INA SERVICE INFO

Steuerkette verursacht Geräusche

Gebrochene Kunststoffschiene der unteren Steuerkettenführung

Hersteller:	OPEL, VAUXHALL
Modelle:	Astra J, Insignia A / B, Meriva B, Mokka, Zafira Tourer C
Baujahre:	ab 2013
Kraftstoffart:	Diesel
Motoren:	A16 DTH, B16 DTC, B16 DTE, B16 DTH, B16 DTJ, B16 DTL, B16 DTN, B16 DTR, B16 DTU, D16 DTE, D16 DTI, D16 DTH, D16 DTJ, D16 DTN
Art.-Nr.:	559 1008 10, 559 1008 20 559 1008 40, 559 1008 50

Bild 2: Dichtung zwischen dem Motorblock und dem Kettenspanner

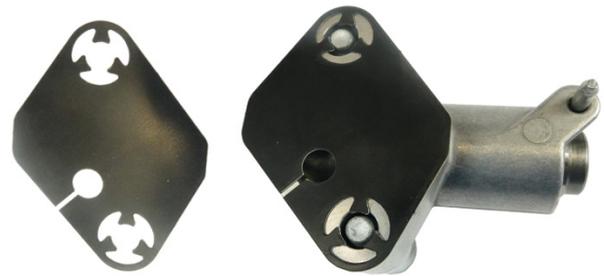
In beiden Fällen kann das Problem auf einen zu niedrigen Öldruck im Steuerkettensystem zurückgeführt werden. Es gibt eine neue Version des Spanners, die verhindert, dass das Öl aus der vorgefüllten Kammer des Kettenspanners während der Standzeiten des Fahrzeugs in die Motorölwanne zurückfließt. Dies wird durch die Verwendung einer sehr dünnen Dichtung ermöglicht, die aufgrund ihrer Konstruktion sicherstellt, dass stets die richtige Menge Öl in der vorgefüllten Kammer des Spanners vorhanden ist (Bild 2).

Der Steuerkettenspanner verhindert zusammen mit der neuen Dichtung Vibrationen, die durch eine falsche Spannung der Steuerkette verursacht werden. Dadurch werden übermäßige Belastungen auf ein Minimum reduziert und ein vorzeitiger Bruch der Kettenführung wirkungsvoll vermieden. Die optimierte Dichtung ist in den oben genannten INA Reparaturkits enthalten. Weitere Details sind im Online-Katalog zu finden.
